Communauté de Communes Adour Madiran  
Val d'Adour Environnement  
**SPANC du Val d'Adour**

## CONTROLE DE FONCTIONNEMENT

### RAPPORT DE VISITE SUR LE SYSTEME D'ASSAINISSEMENT NON COLLECTIF COMMUNE DE VIDOUZE

<b>N° dossier : 7789</b> <b>Nom de l'utilisateur : HOLMES</b> <b>Prénom : Catherine</b> <b>Adresse de l'immeuble : 7 CAMI DE LACOUME</b> <b>Commune : VIDOUZE</b> <b>Section et n° parcelle(s) : G 0217</b> <b>Date de réalisation de l'assainissement : 2014</b>	<b>Propriétaire de l'immeuble :</b> <b>Nom du propriétaire : HOLMES</b> <b>Prénom : Catherine</b> <b>Adresse : 7 CAMI DE LACOUME</b> <b>65700 VIDOUZE</b>
---	---

Plan et localisation de l'installation (Ech.:1/165):

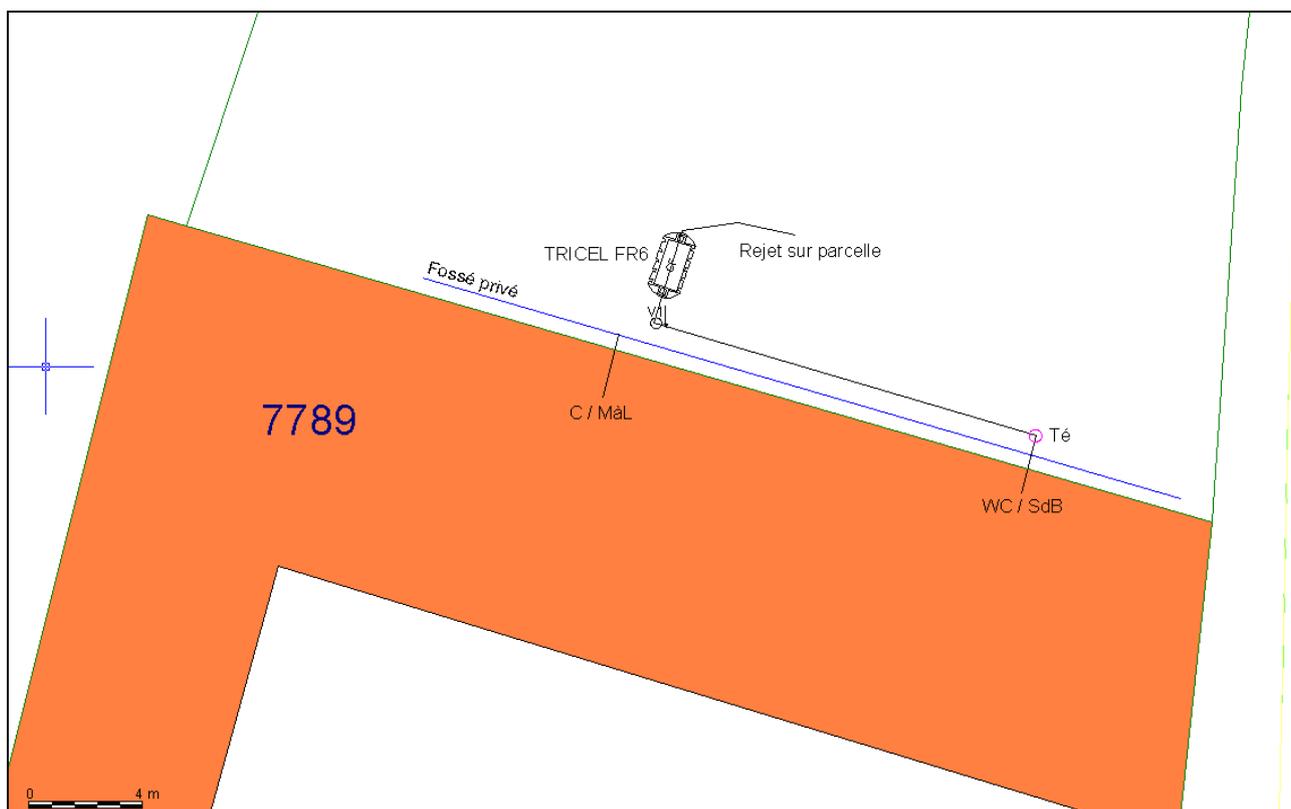
<input checked="" type="checkbox"/> Installation incomplète <input type="checkbox"/> Installation significativement sous-dimensionnée <input type="checkbox"/> Installation présentant des dysfonctionnements majeurs	Installation non conforme travaux obligatoires : (cas C) ↳ <b>si vente</b> travaux dans un délai de 1 an	Installation non-conforme (cas a) ↳ Travaux obligatoires sous 4 ans ↳ <b>si vente</b> travaux dans un délai de 1 an	Installation présentant un <b>risque environnemental avéré</b> Installation non-conforme (cas b) ↳ Travaux obligatoires sous 4 ans ↳ <b>si vente</b> travaux dans un délai de 1 an
<input checked="" type="checkbox"/> Installation présentant des défauts d'entretien ou une usure de l'un de ses éléments constitutifs	<ul style="list-style-type: none"> <li>- Remonter la ventilation</li> <li>- Mise en place d'une ventilation primaire et secondaire</li> <li>- Mise en place d'un extracteur statique ou éolien</li> <li>- Raccorder les eaux usées provenant de la Machine à laver et de la cuisine au système en place</li> <li>- Déplacer le point de rejet des eaux traitées par la microstation vers un fossé</li> </ul>

**L'installation d'assainissement non collectif a été réhabilité en 2014 sans l'autorisation, ni le contrôle de bonne exécution des ouvrages par le SPANC du VAL d'ADOUR.**

**De plus, les eaux usées provenant de la cuisine et du lave-linge doivent être raccordées au système existant (mise en place d'une pompe de relevage).**

**Aussi le rejet des eaux traitées issues de la microstation d'épuration doit être canalisé vers un fossé suffisamment calibré pour supporter cette évacuation.**
